**AVIS RELATIF À LA PROTECTION
CONTRE LES EVENTUELS EFFETS NOCIFS ET NUISANCES
PROVOQUÉS PAR LES RAYONNEMENTS NON IONISANTS
GÉNÉRÉS PAR DES ANTENNES ÉMETTRICES STATIONNAIRES**

Commune : LIBIN - Exploitant : TELENET GROUP

Référence exploitant : LX6132F

Rapport n° 1142 / 2025

Figure 1 : Vue en plan des lieux de séjour et des points de contrôle

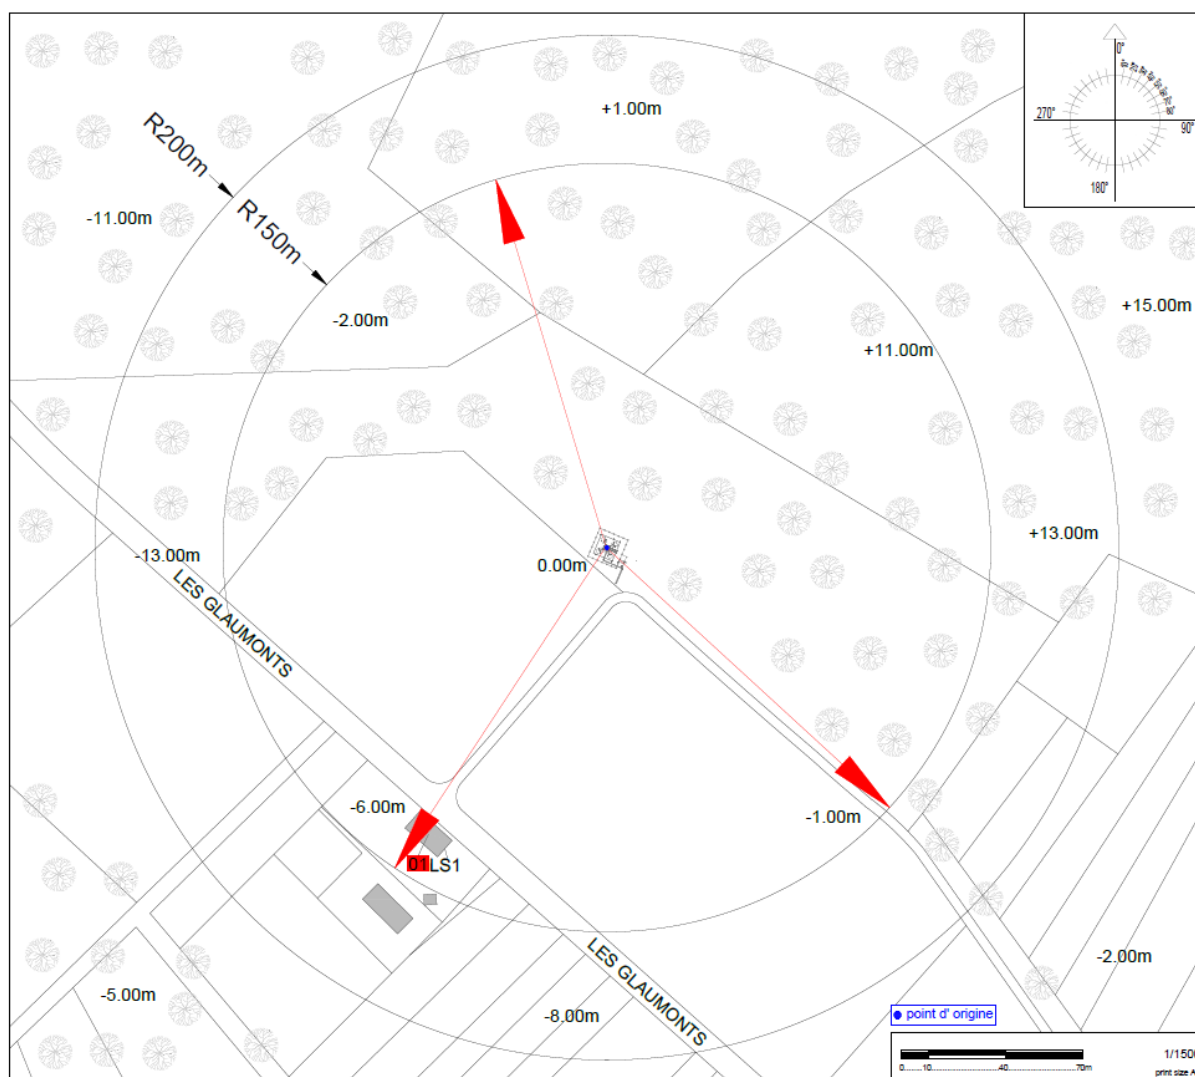
- le numéro du point de contrôle repris sur un des plans de la figure 1;
- le numéro du LS dans lequel se trouve le point de contrôle de la 1^{ère} colonne ;
- l'atténuation d'obstacle prise en compte pour le calcul de l'indice d'exposition dans le LS ;
- le résultat du calcul de l'indice d'exposition.

N° point de contrôle	LS	Atténuation (dB)	Indice d'exposition relatif à la limite par installation IE_i
1	LS1	3,0	0,064

En ce qui concerne les antennes de l'installation mentionnées dans le tableau 1, la distance maximale à laquelle la limite pourrait être atteinte, à l'extérieur, est égale à 95,6 m. S'il n'y a pas de LS à une distance inférieure, les antennes respectent forcément la limite d'immission.

Dans le cas des LS situés à l'intérieur des bâtiments, une atténuation d'obstacle est prise en compte et il en résulte que la distance maximale à laquelle la limite pourrait être atteinte se réduit à 68,0 m.

Figure 2 : Vue en plan des installations d'antennes dans un rayon de 300 mètres autour de l'installation faisant l'objet de la demande d'avis

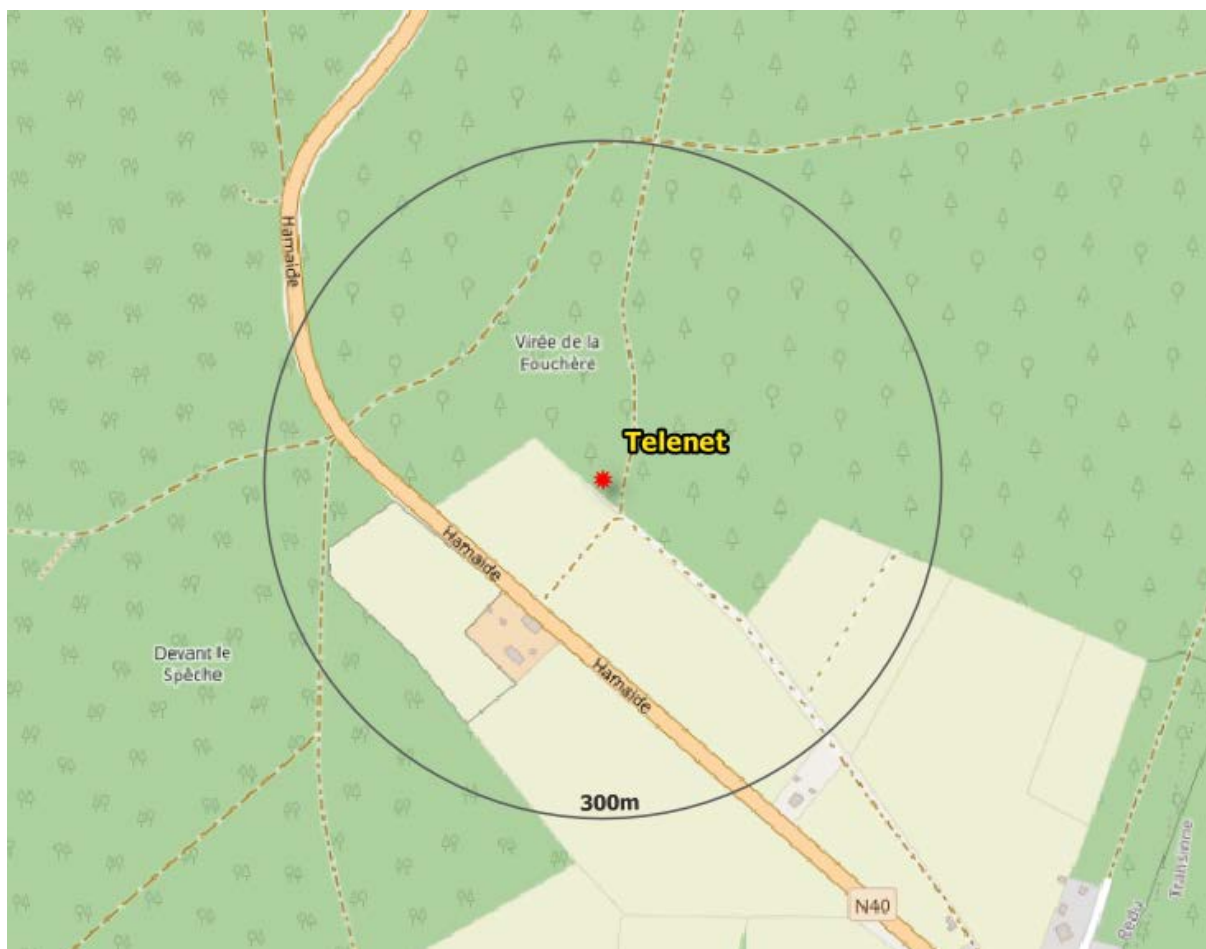
- il y a au plus 4 installations d'antennes émettrices stationnaires présentes dans la zone d'évaluation de 300 mètres de rayon représentée dans la figure 2, y inclus l'installation référencée dans le paragraphe 2 : la limite cumulative définie à l'article 4, §2 du décret est nécessairement respectée dans les lieux de séjour à l'intérieur de la zone d'évaluation de 300 mètres de rayon ;
- il y a exactement 5 installations d'antennes émettrices stationnaires présentes dans la zone d'évaluation de 300 mètres de rayon représentée dans la figure 2, y inclus l'installation référencée dans le paragraphe 2 et il existe, pour 3 ou 4 de ces installations, un avis attestant le respect de la limite abrogée de 3 V/m : la limite cumulative définie à l'article 4, §2 du décret

- c) dans tous les autres cas, il a été vérifié que la limite cumulative définie à l'article 4, §2 du décret n'est pas dépassée dans les lieux de séjour sur base du nombre d'installations localisées dans la zone d'évaluation de 300 mètres de rayon représentée dans la figure 2, de leur localisation ainsi que des données inscrites dans la figure 1 et au paragraphe 4 du présent avis et dans les avis attestant le respect de la limite par installation ou de la limite abrogée de 3 V/m relatifs aux autres installations reprises dans la figure 2.

Compte tenu des considérations ci-dessus, il apparaît que l'intensité du rayonnement électromagnétique généré, dans les lieux de séjour situés dans un rayon de 300 mètres autour de l'installation référencée dans le paragraphe 2, par l'ensemble des antennes émettrices stationnaires de l'ensemble des exploitants du même site d'antennes émettrices stationnaires respecte la limite fixée à l'article 4, § 2 du décret.
